**REGIONE VENETO**  
**PERMESSO DI RICERCA DI RISORSE GEOTERMICHE**  
**MONTECCHIO PRECALCINO (VI)**

**Progetto definitivo per la realizzazione di due**  
**pozzi esplorativi geotermici denominati**  
**“Montecchio Precalcino 1” e “Montecchio**  
**Precalcino 2”**

**Istanza di Valutazione di Impatto Ambientale**

**46 - INTEGRAZIONI A SEGUITO DELLA**  
**RICHIESTA DELLA PROVINCIA DI VICENZA**  
**DEL 28 MAGGIO 2015 – PROTOCOLLO**  
**N.36538**

Fig. 15 – Schema piezometri AC1 ed AC2, profondi 30 m, da localizzare a monte e a valle dell’area di cantiere finalizzati ad acquisizioni automatiche continue per il monitoraggio della falda.

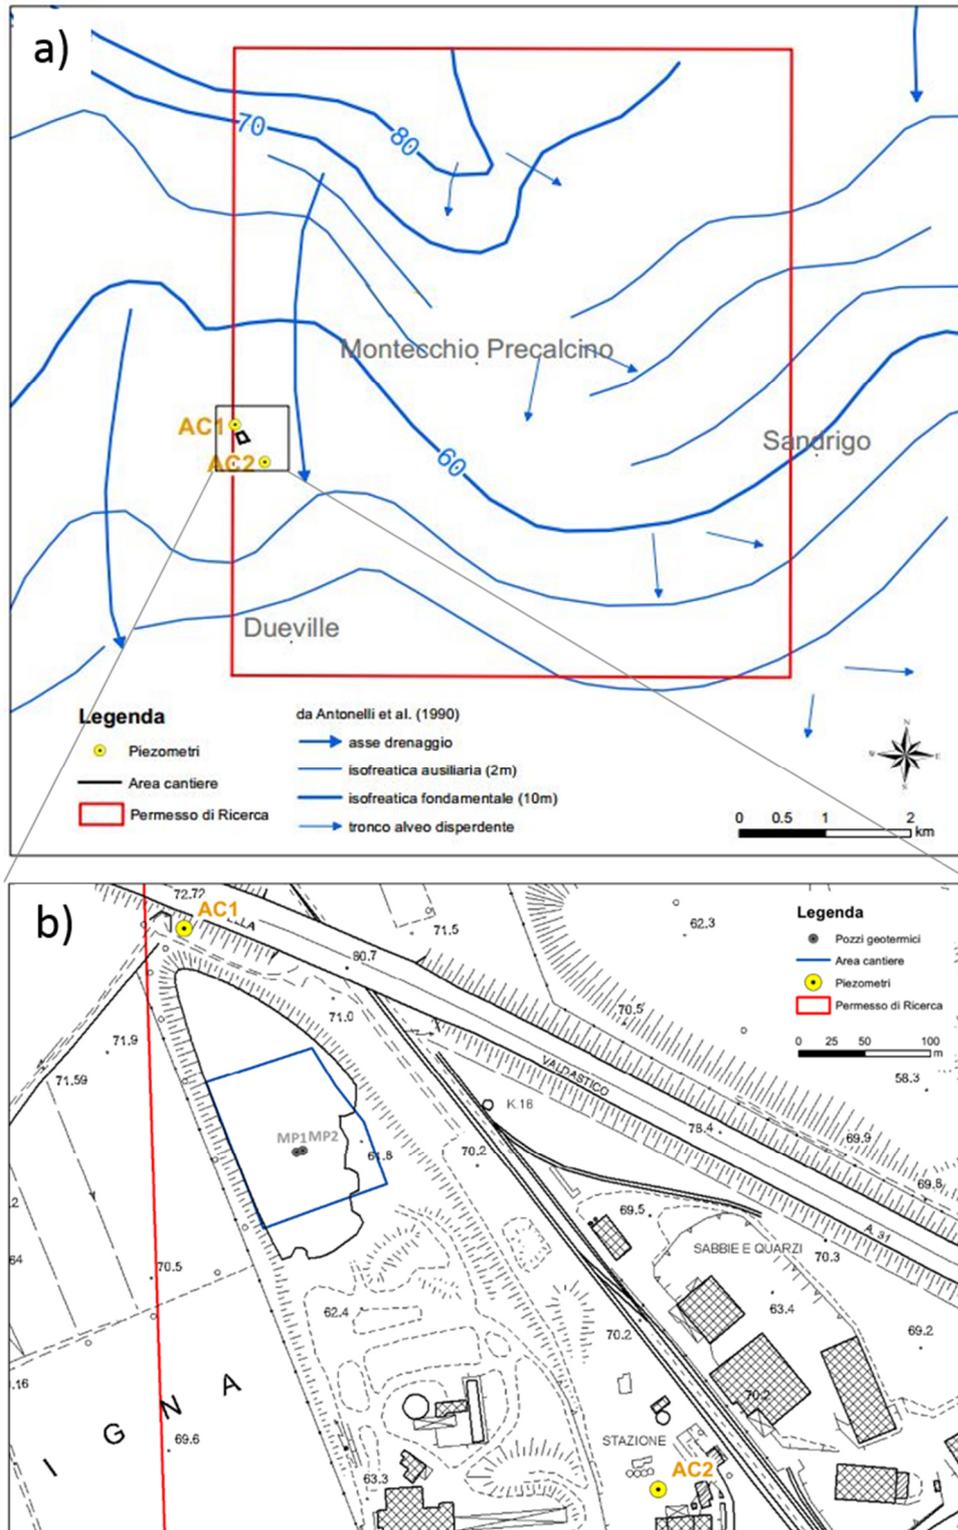
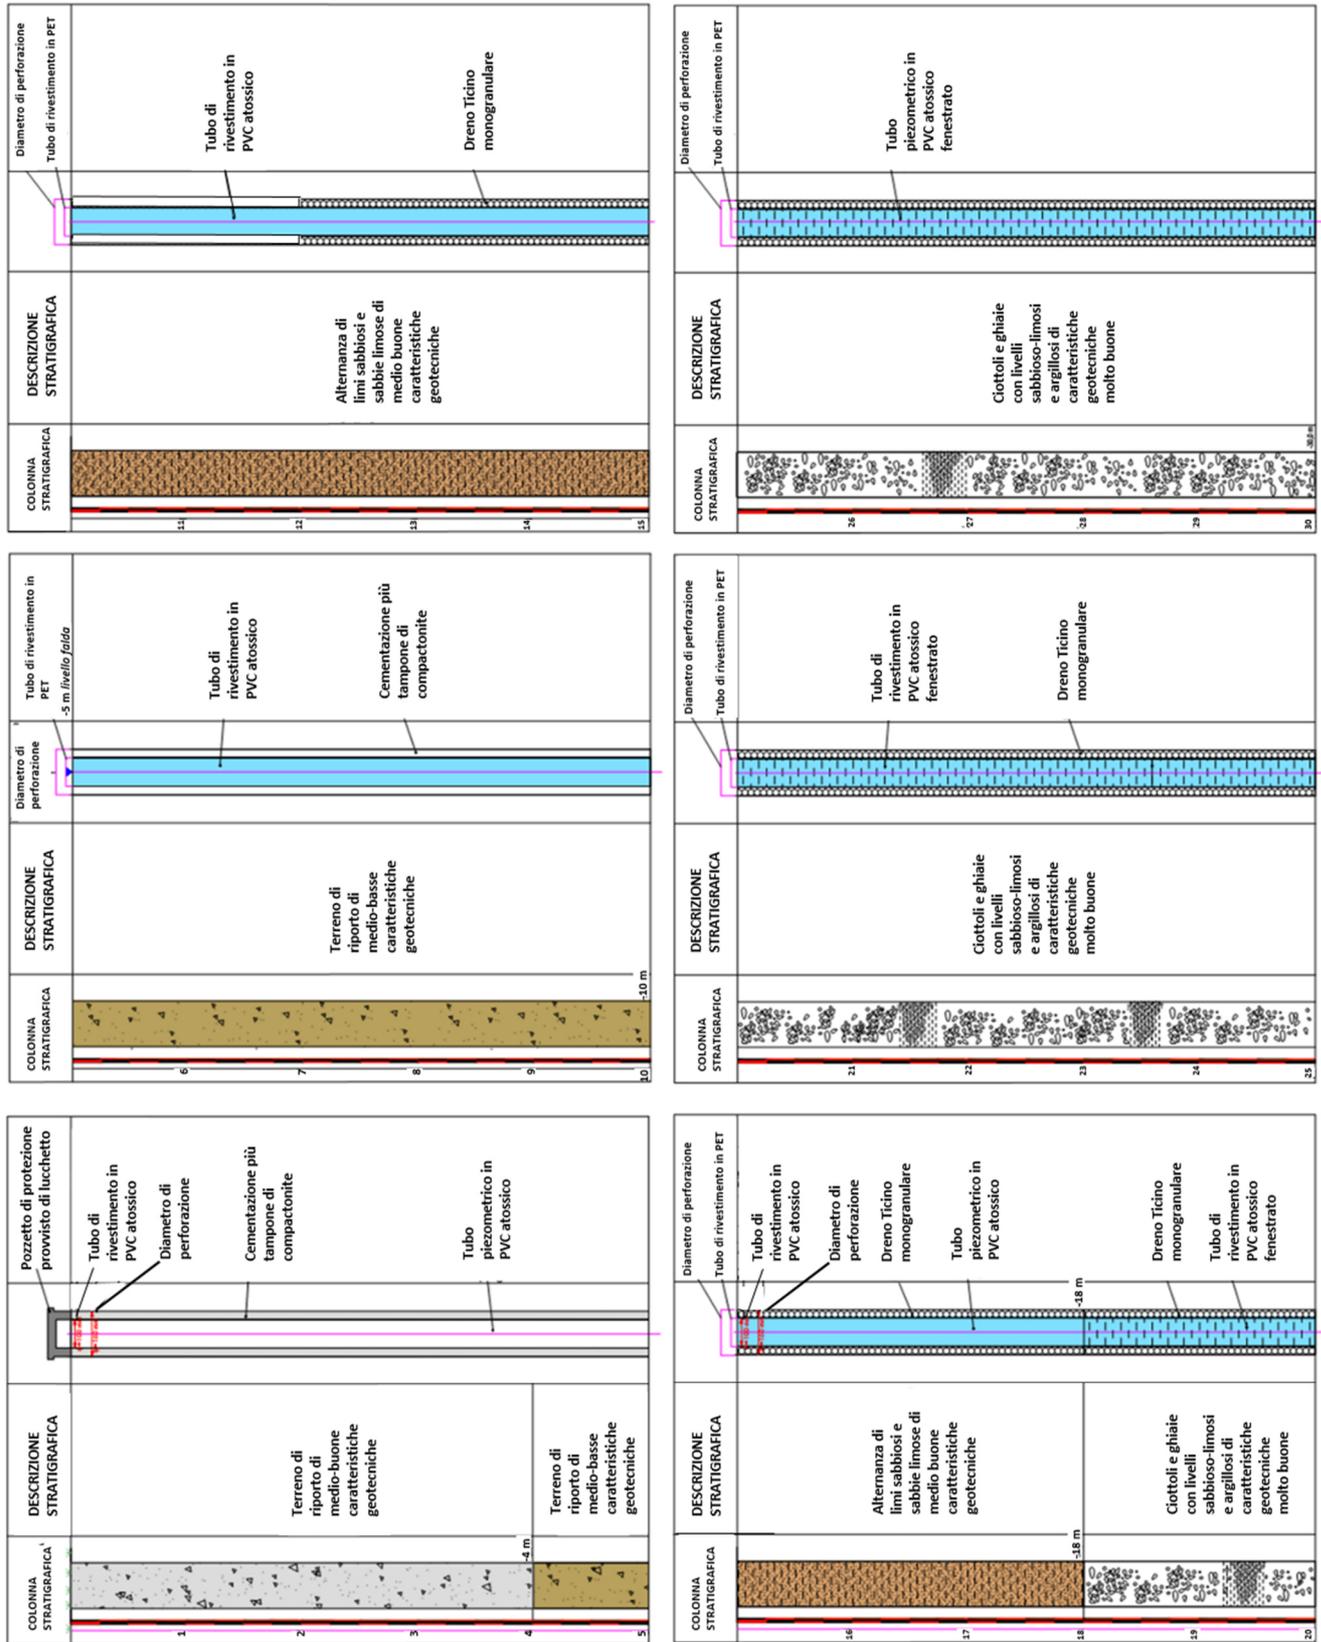
- a. *si richiede al proponente di valutare una integrazione del piano di lavoro, progettando adeguatamente e realizzando, preventivamente all'avvio dell'esplorazione profonda ed entro le formazioni sopra evidenziate uno o più piezometri (anche in assetto differenziale, ove sussistesse differenziazione geologica) in posizione sotto-gradiente rispetto a MP1 (e MP2) sulla scorta della direttrice regionale di scorrimento, in ordine al poter integrare la rete di controllo con una sorta di "punto di conformità"; tale presidio consentirà la caratterizzazione chimica delle falde in parola in condizioni pre-operam, di cantiere e post-operam, nel corso del possibile esercizio dell'impianto sul lungo periodo;*

Nel dettaglio, sono stati inseriti all'interno del piano di monitoraggio delle acque sotterranee, per quanto concerne le acquisizioni automatiche continue, due piezometri (denominati AC1 e AC2) vicini all'area di cantiere (Fig.14) in posizione sotto-gradiente rispetto ad MP1 (e MP2) sulla scorta della direttrice regionale di scorrimento.

I piezometri sono stati progettati (Fig.15) anche in base alle conoscenze specifiche di sito derivate da indagini pregresse (prova penetrometrica), eseguita in prossimità della stessa area di cantiere in fase di preparazione del progetto definitivo già consegnato alla Provincia di Vicenza nella documentazione di VIA (elaborato 8 – Relazione geologica e geotecnica) ed in base agli studi idrogeologici e dati di pozzo disponibili. A tale scopo sono stati contattati gestori di acquedotti (Acque Vicentine, Centro idrico di Novoledo), uffici pubblici di riferimento (Provincia di Vicenza) e banche dati disponibili online (ISPRA – archivio nazionale delle indagini del sottosuolo (Legge 464/1984)) che hanno consentito di ottenere un quadro esaustivo dei dati di sottosuolo presenti sul territorio.
